**МЕТОДЫ ОПРЕДЕЛЕНИЯ  
СЕЙСМОСТОЙКОСТИ МАШИН,  
ПРИБОРОВ И ДРУГИХ ТЕХНИЧЕСКИХ  
ИЗДЕЛИЙ, УСТАНОВЛЕННЫХ НА МЕСТЕ  
ЭКСПЛУАТАЦИИ, ПРИ ИХ АТТЕСТАЦИИ  
ИЛИ СЕРТИФИКАЦИИ  
НА СЕЙСМИЧЕСКУЮ БЕЗОПАСНОСТЬ**

**Изменение № 1 ГОСТ 30546.3—98 Методы определения сейсмостойкости машин, приборов и других технических изделий, установленных на месте эксплуатации, при их аттестации или сертификации на сейсмическую безопасность**

Принято Межгосударственным советом по стандартизации, метрологии и сертификации (протокол № 24 от 05.12.2003)

Приложение А. Заменить части схемы:

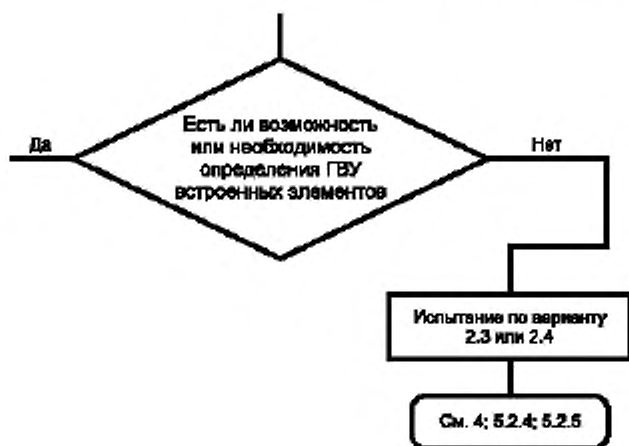
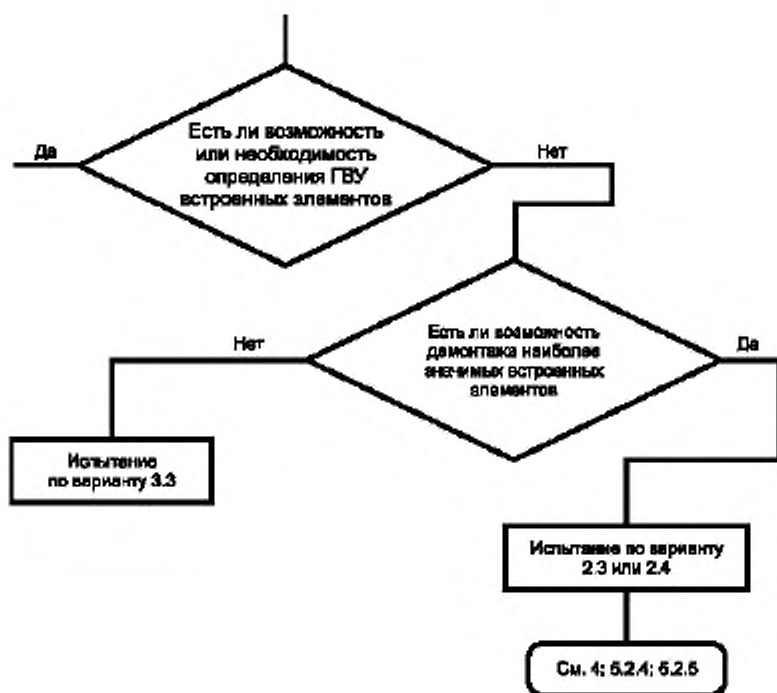
Анализ путем определения собственных частот и декрементов затуханий и их сравнения со спектрами ответа по ГОСТ 30598 (вариант 2.1)	на	Анализ путем определения собственных частот и декрементов затуханий и их сравнения со спектрами ответа по ГОСТ 30546.1 (вариант 2.1)	;
--	----	--	---

на

Приложение А. Заменить части схемы:

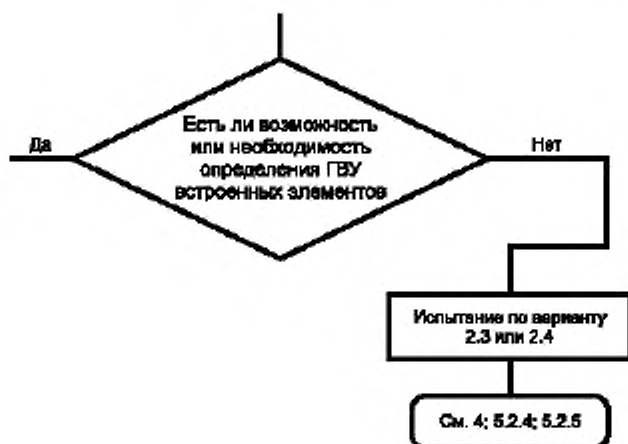
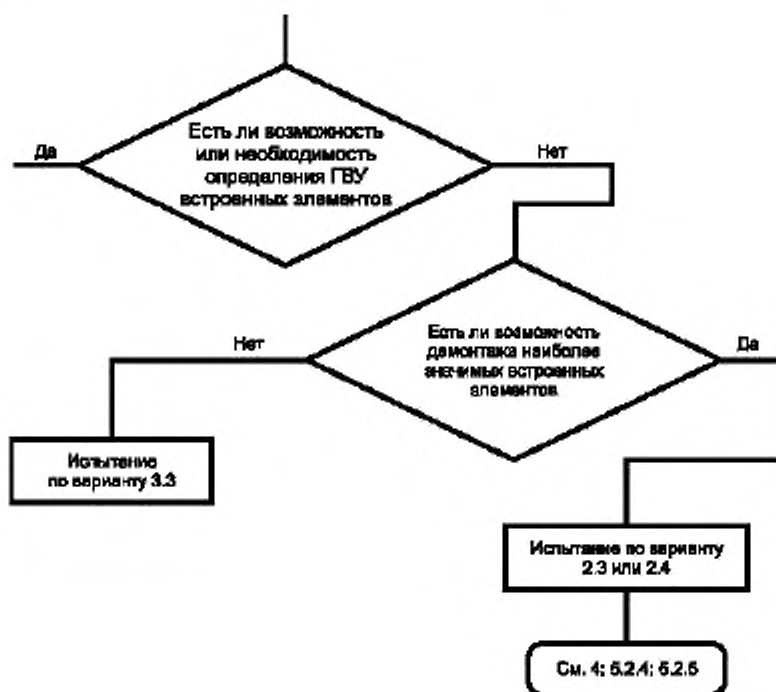
Анализ путем определения собственных частот и декрементов затуханий и их сравнения со спектрами ответа по ГОСТ 30598 (вариант 2.1)	на	Анализ путем определения собственных частот и декрементов затуханий и их сравнения со спектрами ответа по ГОСТ 30546.1 (вариант 2.1)	;
--	----	--	---

на
